改善箇所説明図

トランスミッションコントロールモジュール

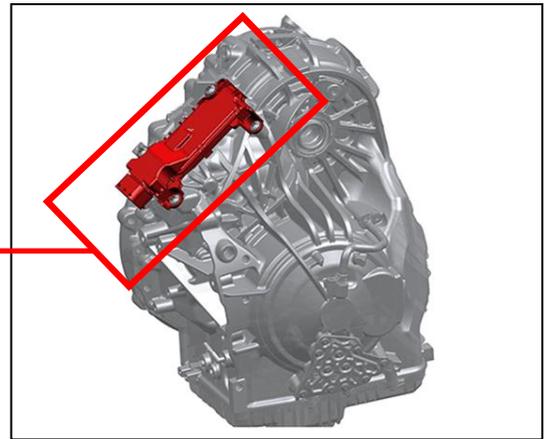
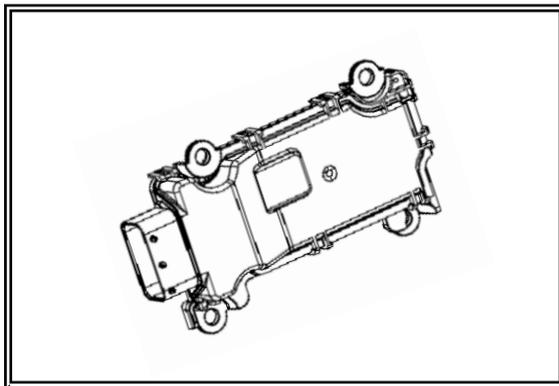
基準不適合発生箇所

トランスミッションコントロールモジュールのプログラムが不適切なため、自動変速機のギヤ段を切替えるクラッチが適正に作動しないものがある。そのため、走行中に当該モジュールが指示するギヤ段に変速しなくなり、警告灯が点灯して、フェイルセーフモードに入ることによりギヤがニュートラルに切替わるおそれがある。

改善の内容

全車両、トランスミッションコントロールモジュールのプログラムを対策プログラムに書き換える。
